## GMINA DYGOWO

#### **Treść zapytań od wykonawców i wyjaśnienia treści specyfikacji warunków zamówienia i informacja o zmianie treści specyfikacji warunków zamówienia**

dotyczy: postępowanie o udzielenie zamówienia publicznego nr BPP.7013.269.2021 - „Rozbudowa budynku użyteczności publicznej w Dygowie”.

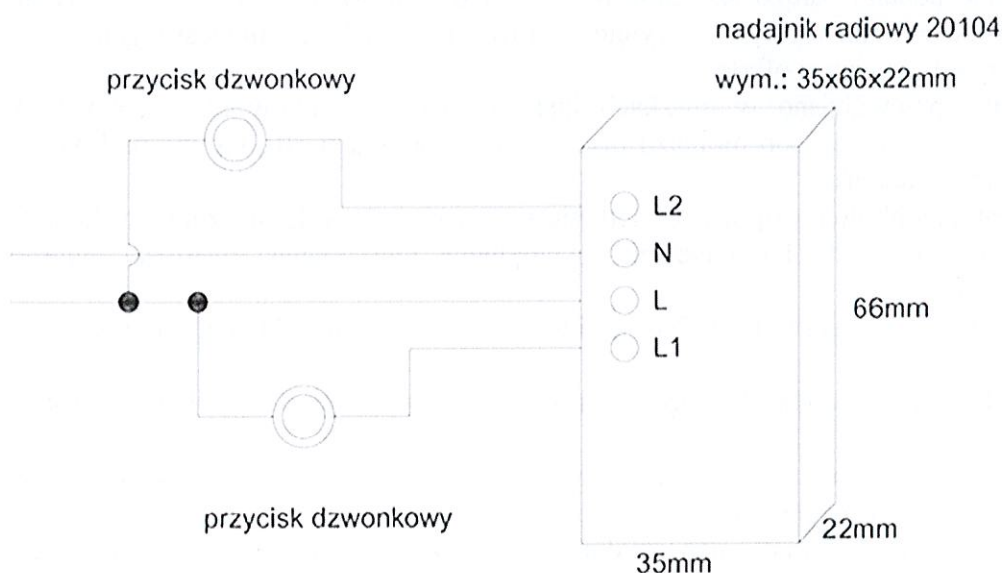
Zaprojektowana instalacja oświetleniowa nie jest w standardzie typowych instalacji oświetleniowych. Według projektu większość zaprojektowanych opraw oświetleniowych powinna być przystosowana do sterowania drogą radiową strumieniem świetlnym, w zależności od ilości światła naturalnego z wykorzystaniem specjalistycznych urządzeń tj. powinny posiadać:

- Dodatkowy moduł komunikacji radiowej podłączony do statecznika w przedmiotowych wybranych oprawach
- Nadajnik radiowy współpracujący ze standardowym łącznikiem klawiszowym lub z czujnikiem ruchu
- Jednostkę centralną do bezprzewodowego zarządzania wybranymi przedmiotowymi oprawami
- Program komputerowy do zaprogramowania urządzeń

Poza tym w projekcie podano bardzo szczegółowo parametry opraw oświetleniowych, ale nie określono typu i producenta opraw co przy przyjętej idei rozwiązania świetlenie jest wyjątkowym utrudnieniem dla przygotowującego ofertę.

Lokalizację nadajnika przewidziano w puszkach instalacyjnych łączników klawiszowych, w których ze względu na obecny sposób montażu instalacji (bez puszek fi 70), nie ma praktycznie miejsca na taki nadajnik z antenką.

W przypadku doboru jakichkolwiek opraw oświetleniowych zastrzeżono konieczność wykonania dodatkowych obliczeń (Plt. 5.5.1.) natężenia oświetlenia nie podając wartości natężeń wymaganych w projekcie.

Dla oprawy oznaczonej symbolem B.1 i B.2 przewidziano wg. projektu oddzielny, nieokreślony układ zasilający.

Z projektu i z przedmiaru nie wynika kto będzie programował wykonane oświetlenie i na jakie parametry.

W pkt 5.5.1 zastrzeżono wybór osprzętu instalacyjnego przez Inwestora bezpośrednio przed montażem, co uniemożliwia na etapie ofertowania dokonanie jego wyceny.

Powyższe niewiadome uniemożliwiają nam na dzień dzisiejszy przygotowanie realnej wyceny robót elektrycznych. W związku z powyższym prosimy Zamawiającego o uzupełnienie wyżej wskazanych brakujących informacji, niezbędnych do rzetelnego przygotowania oferty Wykonawcy.

Zgodnie z opisem większość opraw zastosowana w projekcie wyposażona jest w zintegrowany sensor, dostosowujący strumień świetlny oprawy w zależności od ilości światła naturalnego, a także wykrywający ruch poprzez pomiar światła. Każda oprawa wyposażona jest fabrycznie w sensor i jest gotowa do podłączenia elektrycznego. Oprawy te nie wymagają dodatkowego urządzenia sterującego ani dodatkowego okablowania. Sterowanie oprawą oparte na klasycznych łącznikach oświetlenia. Do oprawy podłączamy przewody L, N, PE. Po podłączeniu wszystkich opraw w danym pomieszczeniu należy skalibrować oprawy. Oprawy skalibrują się automatycznie poprzez włączenie opraw na 48h. Po upływie 48h oprawa jest skalibrowana.

Oprawy pod sterowanie radiowe zgodnie z opisem są to oprawy o symbolach G.1, G.2, G.3 oraz G.4. Komunikacja między centralką sterującą, nadajnikiem radiowym a oprawą odbywa się drogą radiową. Każda oprawa pod sterowanie drogą radiową wyposażona jest fabrycznie w zintegrowany sensor,

dostosowujący strumień świetlny oprawy w zależności od ilości światła naturalnego, a także wykrywający ruch poprzez pomiar światła nie wymagającego dodatkowego urządzenia sterującego ani dodatkowego okablowania. Dodatkowo poprzez dodany moduł komunikacji radiowej mamy możliwość bezprzewodowego zarządzania oprawami m.in.: regulację strumienia świetlnego opraw; wyzwalanie wcześniej zaprogramowanych funkcji, scen; odbiór informacji o stanie oprawy. W celu podłączenia oprawy Instalator musi jedynie wpiąć moduł komunikacji radiowej dostarczony wraz z oprawami w opisane gniazdo w stateczniku. Do oprawy podłączamy przewody L, N, PE. Po podłączeniu wszystkich opraw w danym pomieszczeniu należy skalibrować oprawy. Oprawy skalibrują się automatycznie poprzez włączenie opraw na 48h. Po upływie 48h oprawa jest skalibrowana.

Usługa programowania parametrów (m.in. scen świetlnych) wg wymagań Inwestora jest po stronie dostawcy oświetlenia.

W celu umożliwienia sterowania oprawami G.1, G.2, G.3, G.4 drogą radiową w puszcze instalacyjnej z łącznikiem klawiszowym należy umieścić nadajnik radiowy o wymiarach 35x66x22mm (antena znajduje się wewnątrz nadajnika), który komunikuje się drogą radiową z modułami komunikacji radiowej umieszczonymi w oprawie oraz z jednostką centralną zlokalizowaną w rozdzielni.
